大間原子力発電所審査資料	
資料番号	0M1-CA186-R01
提出年月日	2023年2月16日

大間原子力発電所の内陸地殻内地震に係る解析データの入力ミスについて  
(直接原因と点検計画)

2023年2月16日  
電源開発株式会社

#### 解析データの入力ミスの内容

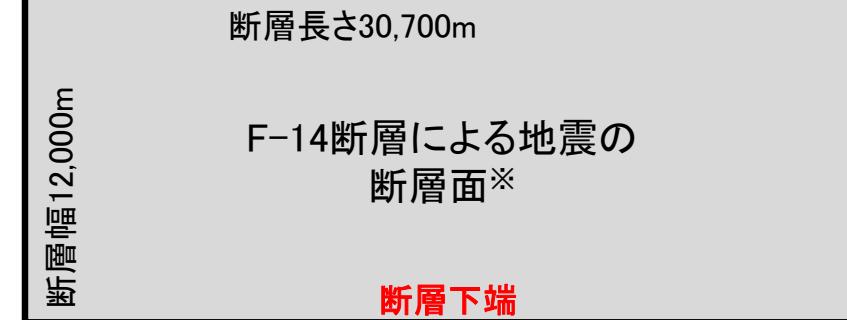
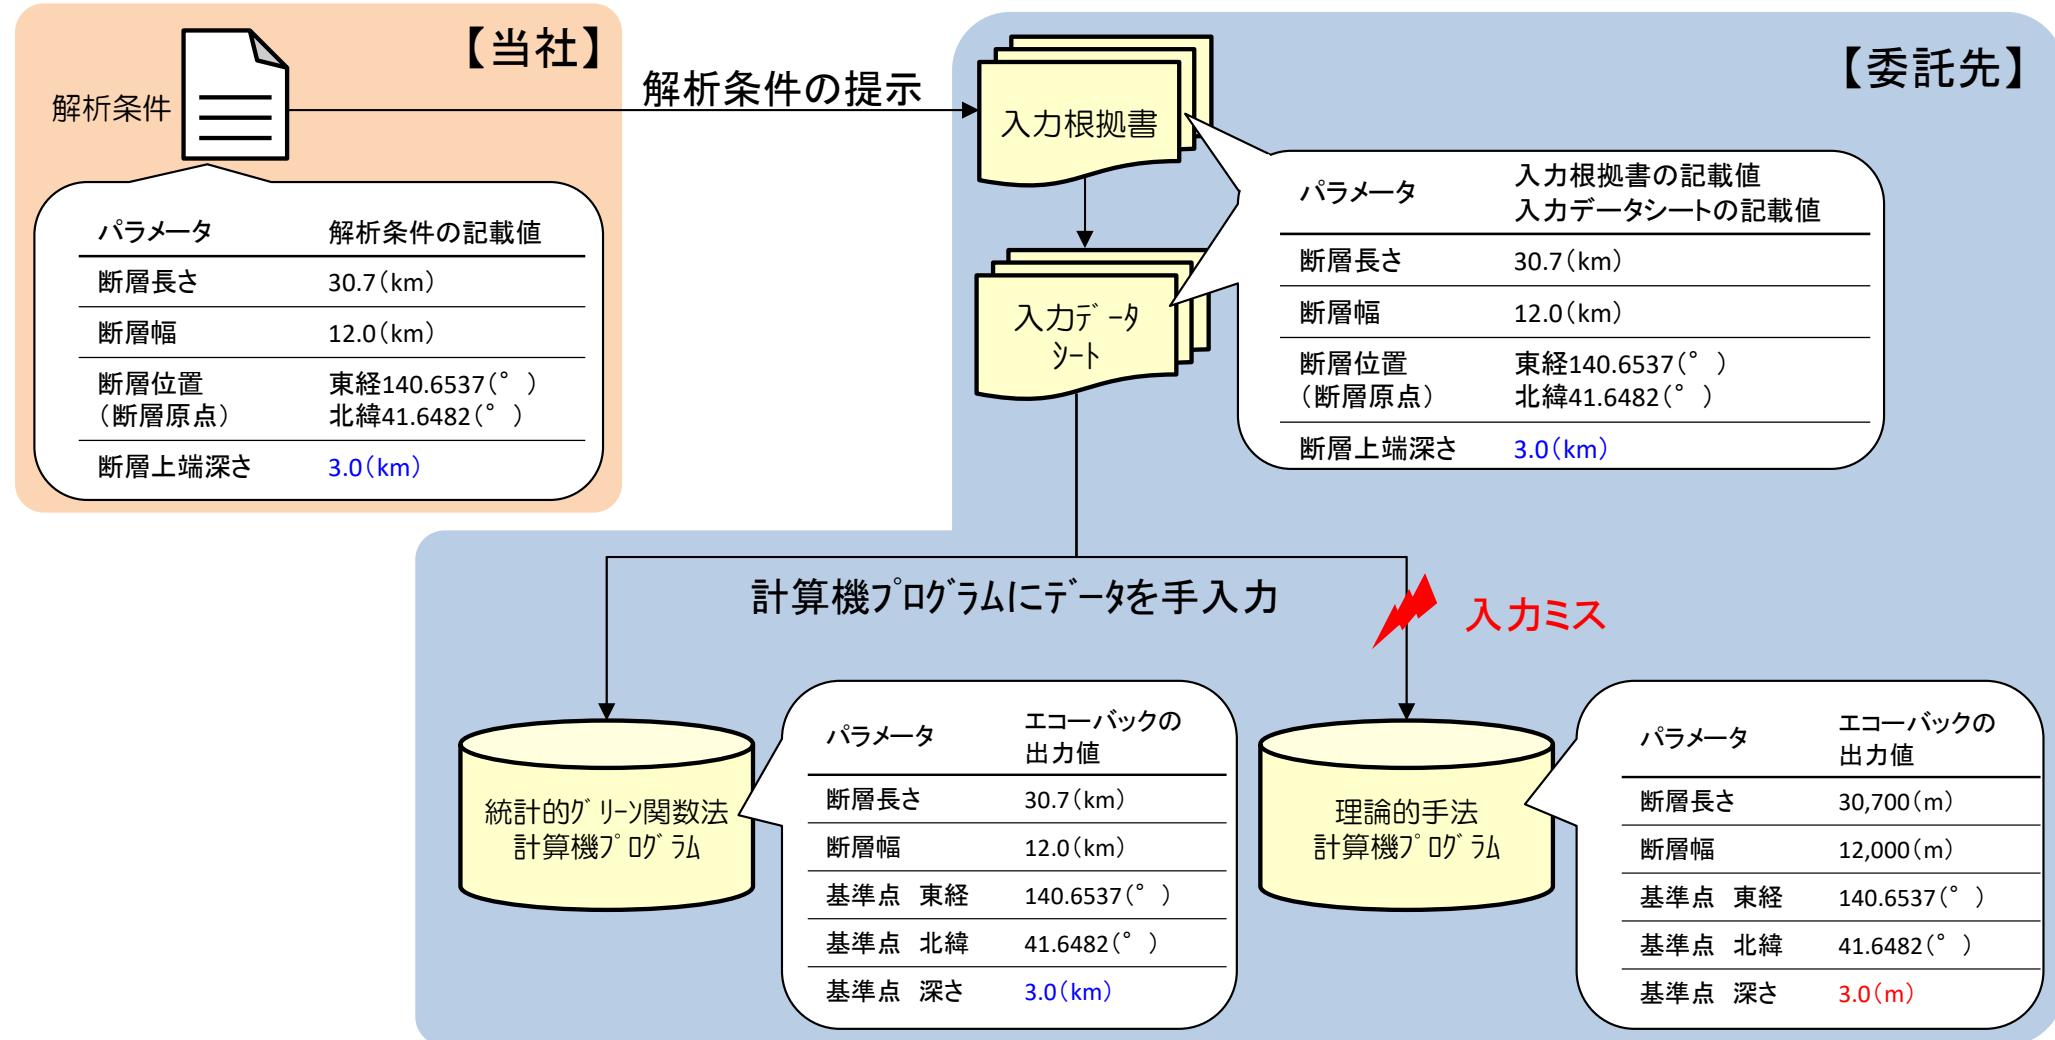
- 断層モデルを用いた手法(統計的グリーン関数法と理論的手法のハイブリッド合成法)による地震動評価のうち理論的手法の解析において、断層上端深さの入力値を3000mと入力すべきところを3mと入力したため、断層全体を浅く設定して解析を行った。
- 入力ミスによる地震動評価への影響は、巻末の(参考)のP.17, P.18に示す。

**理論的手法の解析において、断層面基準点(断層上端)の  
深さの入力値はm単位とすべきところ、km単位の数値とし  
て入力しており、3,000(m)ではなく3(m)と入力※**

断層長さ[m]	30,700
断層幅[m]	12,000
基準点 東経	140.6537°
基準点 北緯	41.6482°
基準点 深さ[m]	3,000

ハイブリッド合成法と統計的グリーン関数法による地震動評価の比較  
F-14断層による地震 短周期レベルの不確かさケースの応答スペクトル

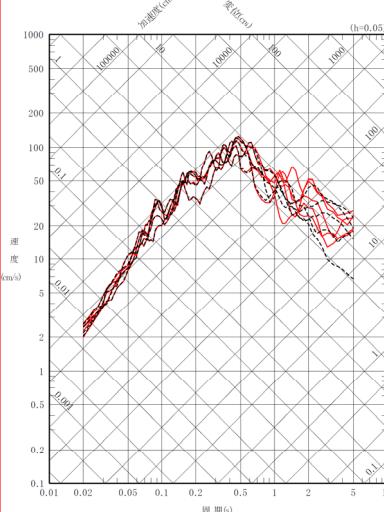
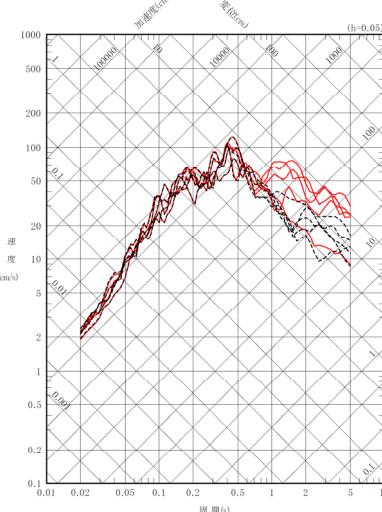
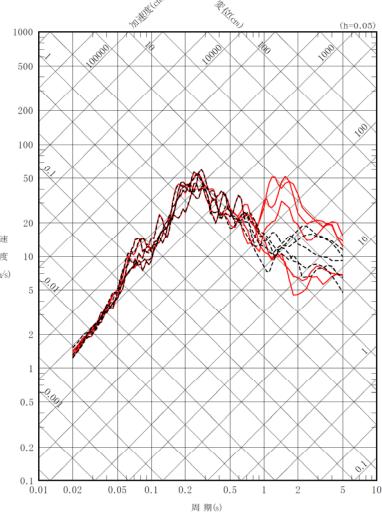
- 訂正が必要となる地震動評価として、直近の第1073回審査会合(2022年9月16日)のF-14断層による地震の短周期レベルの不確かさケースのハイブリッド合成法と統計的グリーン関数法による地震動評価の比較の図を示す。

:訂正が必要となる箇所(ハイブリッド合成法のみ)

ハイブリッド合成法と統計的グリーン関数法による地震動評価の比較  
 F-14断層による地震 短周期レベルの不確かさケースの応答スペクトル

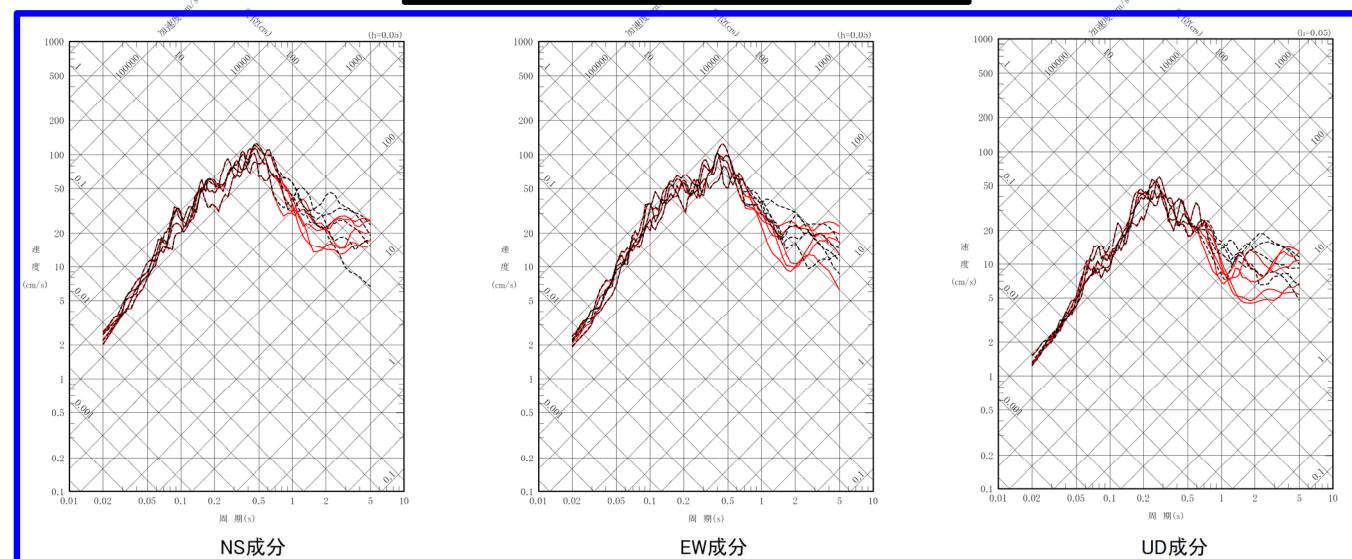
- 入力値を訂正した試計算結果として、直近の第1073回審査会合(2022年9月16日)のF-14断層による地震の短周期レベルの不確かさケースのハイブリッド合成法と統計的グリーン関数法による地震動評価の比較の図を示す。

入力値を訂正した試計算※結果
